**Oggetto: Procedimento di Valutazione di incidenza ricompreso nel procedimento di VIA di competenza comunale, ai sensi dell'art. 73 quater di L.R. 10/2010, relativo al "Progetto per la riqualificazione e l'ampliamento dell'attività esistente di itticoltura" della IGF Società Agricola srl ubicato in Loc. "Vignarca" n. 24 del Comune di Piombino.**

**INTEGRAZIONI**

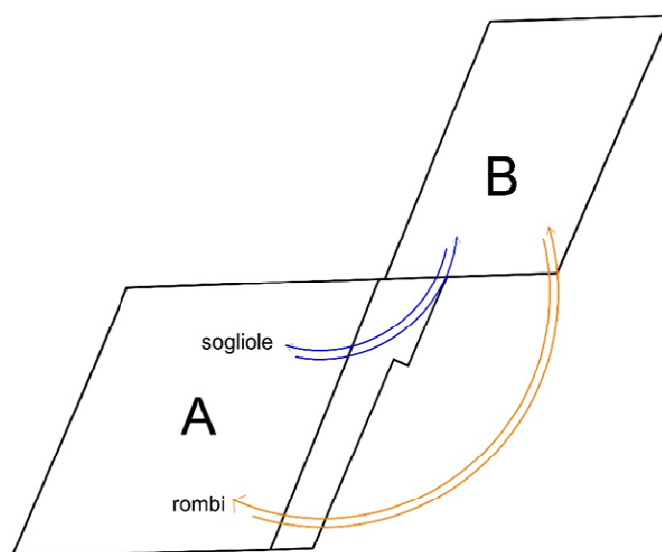
##### ***Chiarire la tipologia di recinzione che sarà realizzata;***

Come riscontrabile dagli elaborati architettonici di progetto, non si prevedono recinzioni. L'area sarà presidiata da un sistema di entrata/uscita obbligato (manufatto "D" guardiania, posto nell'unica strada di accesso ai fabbricati) e da idoneo impianto di videosorveglianza.

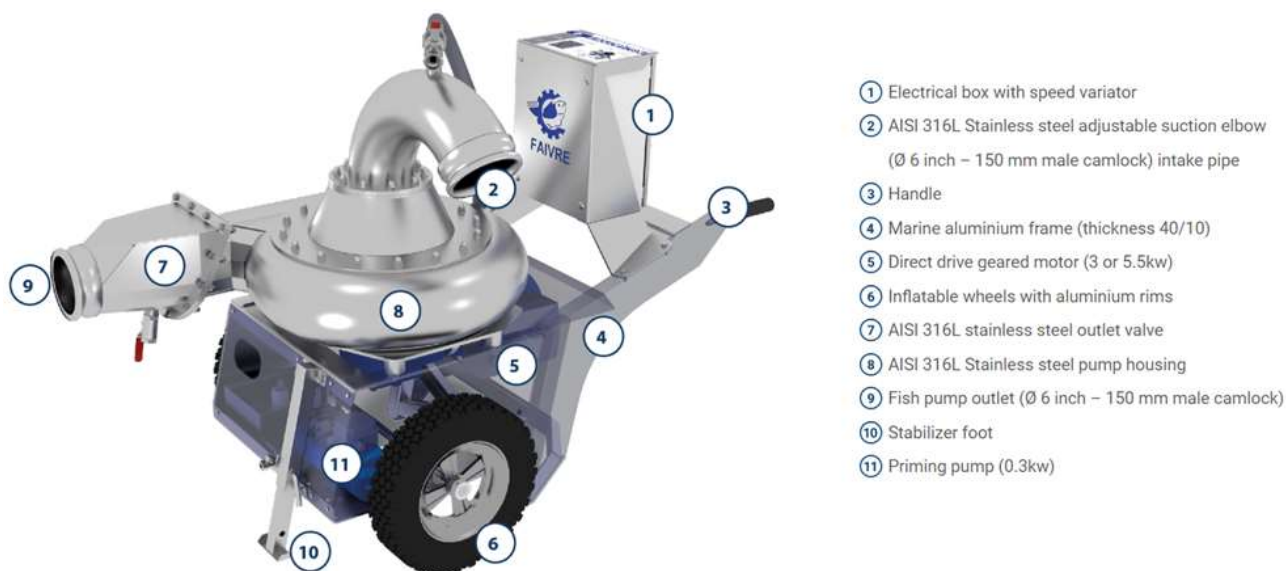
##### ***Chiarire le modalità di trasporto in sicurezza degli avannotti dal capannone avannotteria nell'Area 2 al capannone dedicato all'ingrasso nell'Area 1***

Il passaggio degli avannotti dal capannone B (l'Avannotteria) al capannone A (l'Ingrasso) avverrà tramite una tubazione in polietilene HD, dal diametro di mm 110 nella quale scorre l'acqua, una per entrambe le specie.

In particolare, dal preingrasso dei rombi e il preingrasso delle sogliole si stenderanno 2 tubazioni interrate per ciascuna specie, a circa 30 cm di profondità rispetto il livello stradale, ispezionabili tramite dei pozzetti, che arriveranno rispettivamente all'ingrasso rombi e all'ingrasso sogliole. Per maggiori dettagli si rimanda alla visione della Tavola P27. A monte della tubazione, quindi nel capannone B, sarà posizionata una pompa che consentirà di trasferire gli avannotti nel modo più sicuro, delicato e veloce. La girante della pompa per pesci consentirà agli stessi di passare in modo sicuro, riducendo sensibilmente costi e tempistiche e migliorando notevolmente l'efficienza della produzione.
